Nota van zienswijzen en ambtshalve wijzigingen

Ontwerpwijziging omgevingsplan H21 Woningbouwontwikkeling Haulerveld
Haulerwijk

23 juni 2026

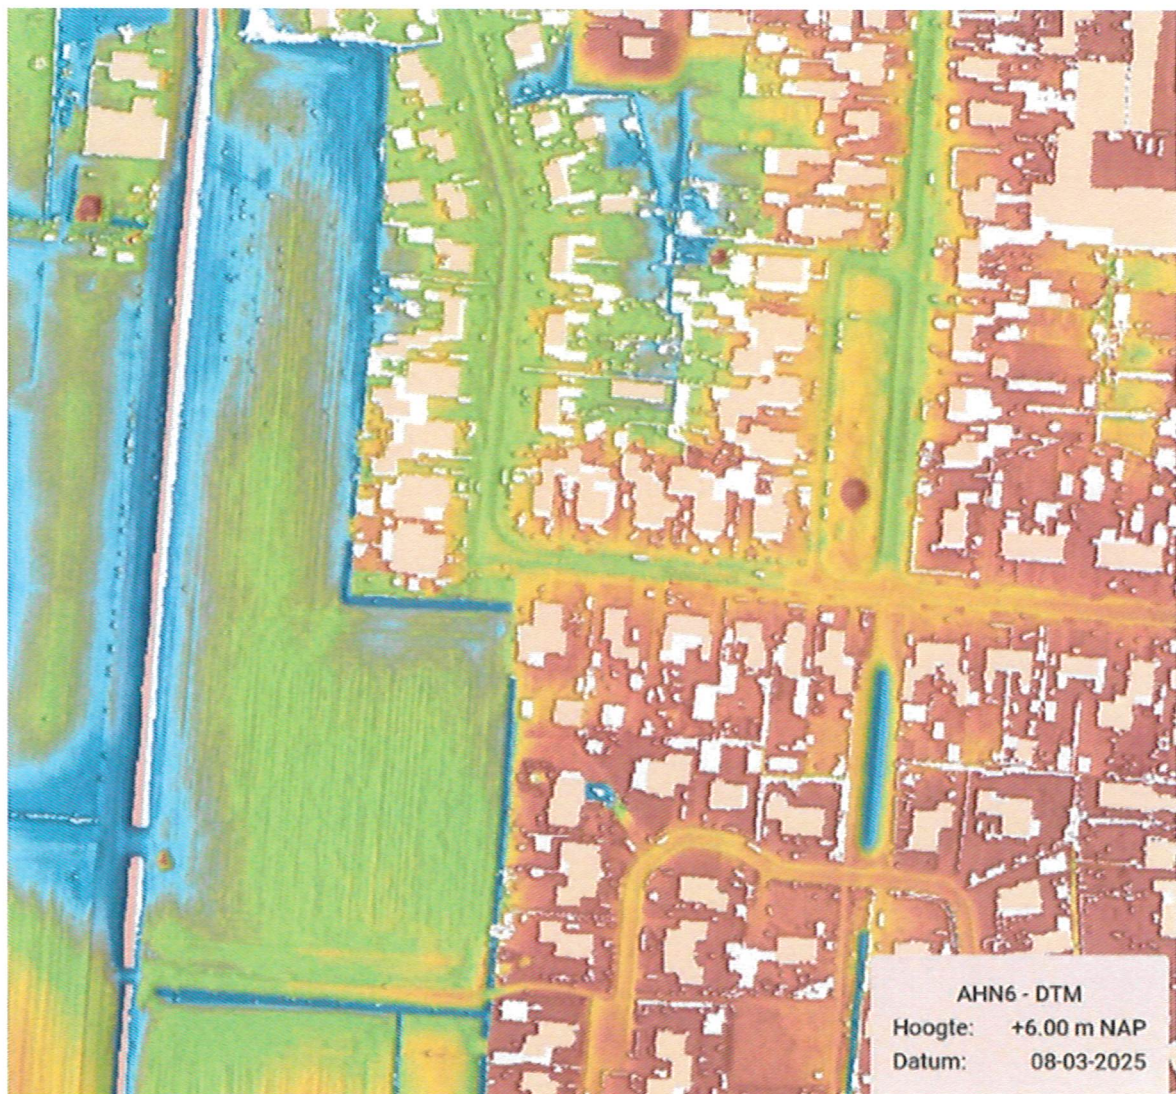
Daarnaast ligt het voor de hand dat een locatie die beter aansluit op voorzieningen en veilige fiets- en looproutes ook leidt tot minder autobewegingen en daarmee minder verkeersdruk binnen het dorp.

Het rapport schiet ook daarom ernstig te kort in haar analyse en conclusies.

Huidig en toekomstig beeld.

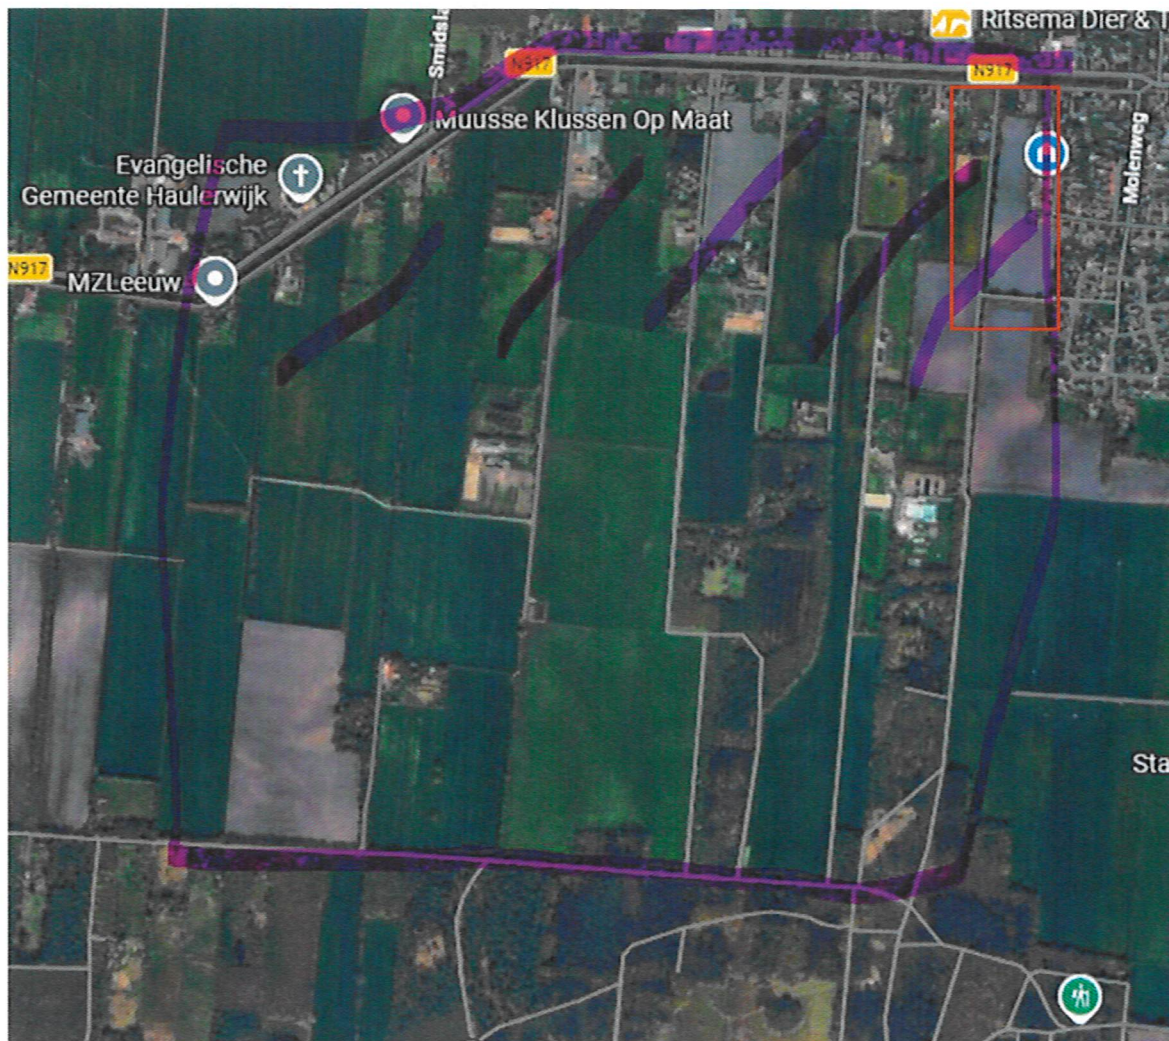
Bestemmingsplan Haulerwijk: De ruimtelijke landschappelijke situatie aan de zuidzijde van het dorp kent te worden gehandhaafd; de karakteristieke beplantingsstructuur langs de vaart, de Eikensingel en de doorgaande noord-zuid route dient worden gehandhaafd; bij eventuele ontwikkeling van nieuw woongebied of bedrijfsterrein zal worden ingespeeld op de landschappelijke karakteristiek; het karakter van de lintbebouwing langs de Haulerwijkstervaart, zoals blijkt situering, (goot)hoogte, dakhelling en nokrichting wordt zoveel mogelijk gehandhaafd. Om het centrumgebied nader te accentueren is in dat gedeelte van het oorspronkelijke dorpsgebied een hogere gootlijn toegestaan, bijvoorbeeld ten behoeve van bovenwoningen.

Nadere richtlijnen architectuur Haulerwijk noord-west fase II: Teneinde samenhang in de bebouwde omgeving te bewerkstelligen zijn nadere architectonische eisen gesteld aan de situering, nokrichting, kapvorm, materiaalgebruik en kleurstelling. Dit voor elke woonsituatie afzonderlijk.

Profielschets Buitenplans, nu met de feitelijke toekomstige hoogte in het rood ingetekend:

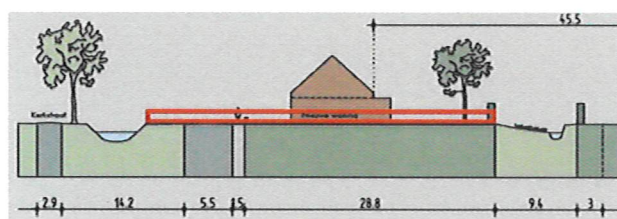
De landschappelijke inpassing wordt in de aanvraag niet goed weergegeven.

Ter wille van het hoge waterpeil dient de bouwlocatie ter hoogte van de wegen c.a. 1,5 meter opgehoogd te worden. Dit betekent dat er vanuit het landschap een dijk- of terpachtige situatie ontstaat welke niet benoemd en kenbaar niet opgelost wordt. De profielschets van Buitenplans neemt deze situatie ook niet mee, deze is getekend alsof de gronden even hoog liggen.

Deze veel hogere ligging als het landschap maakt dat de landschappelijke inpassing in de praktijk onmogelijk is.

De profiel- en dwarsdoorsneden in het stedenbouwkundig ontwerp zijn primair bedoeld om inzicht te geven in de ruimtelijke opzet van het plan, waaronder de inrichting van de openbare ruimte en de overgang naar het landschap. Deze schetsen zijn niet bedoeld als civieltechnische hoogteprofielen en bevatten daarom geen exacte maaiveldhoogten of ophoogmaten.

Daarnaast wordt de stelling dat sprake zou zijn van een dijk- of terpachtige situatie niet gedeeld. Daarbij is van belang dat de uiteindelijke bouw- en maaiveldhoogten in aansluiting op het bestaande woongebied worden uitgewerkt. Voor de hoogteligging, waterhuishoudkundige situatie en benodigde ophogingen wordt verwezen naar reactie 3.5. In deze reactie is aangegeven dat er een waterhuishoudkundige analyse heeft plaatsgevonden, dat over de beoogde maatregelen in het waterhuishoudkundig plan (incl. ophogingen/peilen) uitgebreid overleg is gevoerd met Wetterskip Fryslân en dat het plan nog civieltechnisch wordt uitgewerkt.
